**Conseil économique et social**

Commission économique pour l'Europe**Comité des transports intérieurs****Forum mondial de l'harmonisation
des Règlements concernant les véhicules****Groupe de travail de l'éclairage et de la signalisation lumineuse****Soixante-quatorzième session**

**Autres Règlements – Règlement n° 86 (Installation des dispositifs
d'éclairage et de signalisation lumineuse des tracteurs agricoles)****Proposition d'amendement de la série 01 d'amendements
au Règlement n° 86 (Installation des dispositifs d'éclairage
et de signalisation lumineuse des tracteurs agricoles)****Communication du Président du Groupe de travail informel
de l'installation des dispositifs d'éclairage et de signalisation
lumineuse sur les tracteurs agricoles***

Modèle A

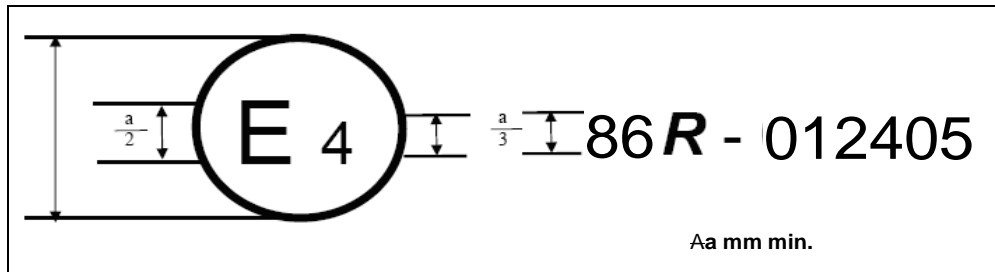
La marque d'homologation ci-dessus, apposée sur un véhicule agricole ou forestier, indique que le type de ce véhicule a été homologué aux Pays-Bas (E 4) en ce qui concerne l'installation des dispositifs d'éclairage et de signalisation lumineuse, en application du Règlement n° 86. Le numéro d'homologation indique que l'homologation a été accordée conformément aux prescriptions du Règlement n° 86 ~~dans sa version originelle~~ **tel qu'amendé par la série 01 d'amendements**.

Modèle B

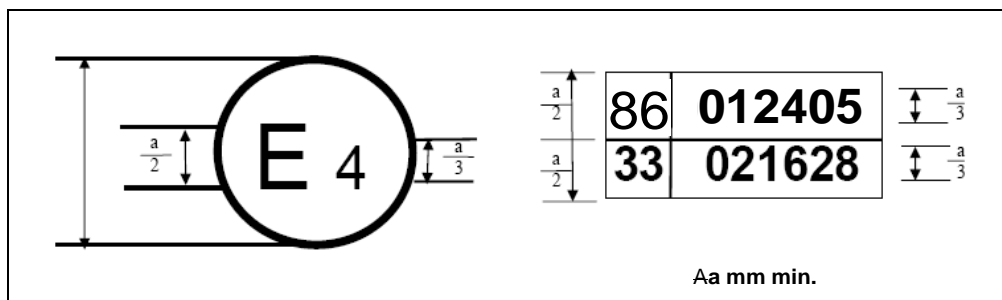
La marque d'homologation ci-dessus, apposée sur un véhicule agricole ou forestier, indique que le type de ce véhicule a été homologué aux Pays-Bas (E 4) en application des Règlements n°s 86 et 33*. Les numéros d'homologation signifient qu'aux dates où les homologations respectives ont été délivrées, le Règlement n° 86 était ~~dans sa version originelle~~ **tel qu'amendé par la série 01 d'amendements** et le Règlement n° 33 comprenait déjà la série 02 d'amendements ».

Feux indicateurs de direction – Visibilité géométrique

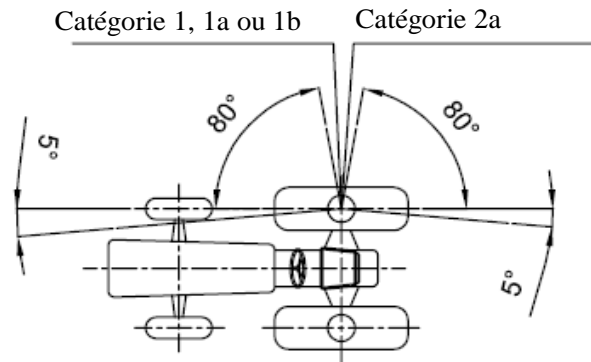
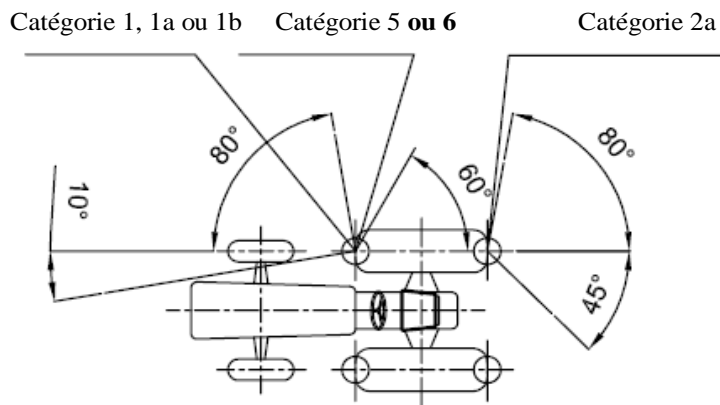
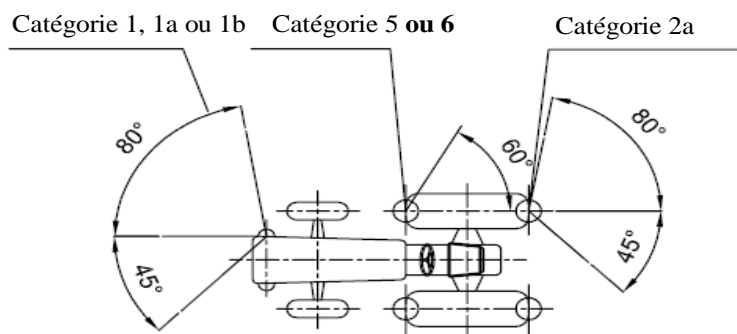
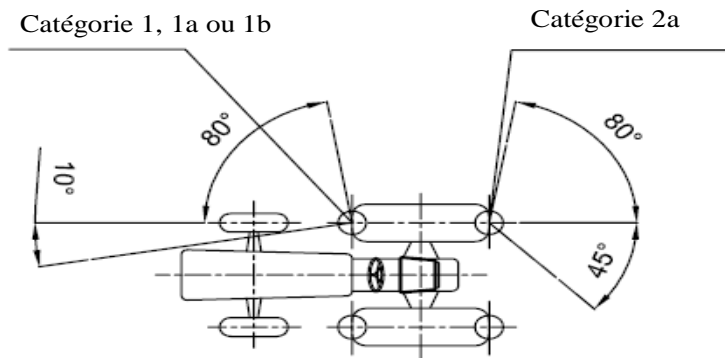
Annexe 5, modifier comme suit :

Pour les feux indicateurs de direction arrière, l'angle intérieur horizontal peut être ramené à 30° si la forme de la carrosserie empêche d'atteindre 45° ».

Bandeaux de signalisation

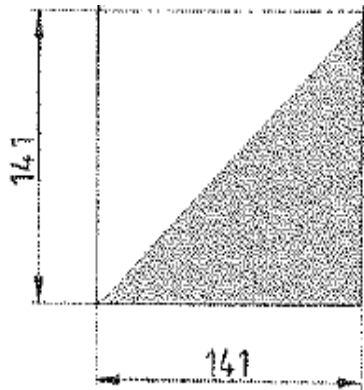
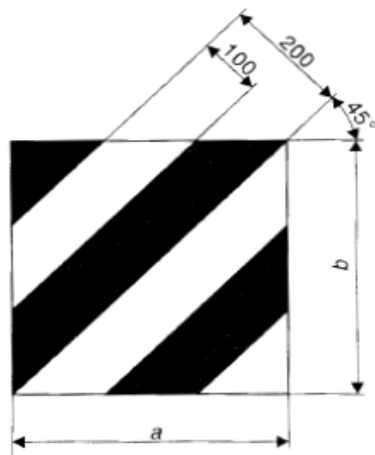
Ajouter une annexe, ainsi conçue :

1. Dimensions, disposition, nombre et surface réfléchissante minimum
- 1.1 Les bandeaux de signalisation doivent avoir les dimensions suivantes :

Des différences par rapport aux dimensions indiquées sont autorisées, à condition que :

- a) La surface visible de chaque bandeau soit au moins égale à 4 zones de référence normalisées; et
- b) Chaque bandeau équivalente au moins à 3 zones de référence normalisées entières.

Si la structure, la conception ou l'utilisation du véhicule rend impossible le respect de cette prescription, chaque bandeau peut être scindé en deux parties à condition que chacune des deux comprenne au moins deux zones de référence normalisées entières.

Les bandeaux doivent être disposés de telle sorte que leurs bandes soient orientées à 45° vers l'extérieur et vers le bas.
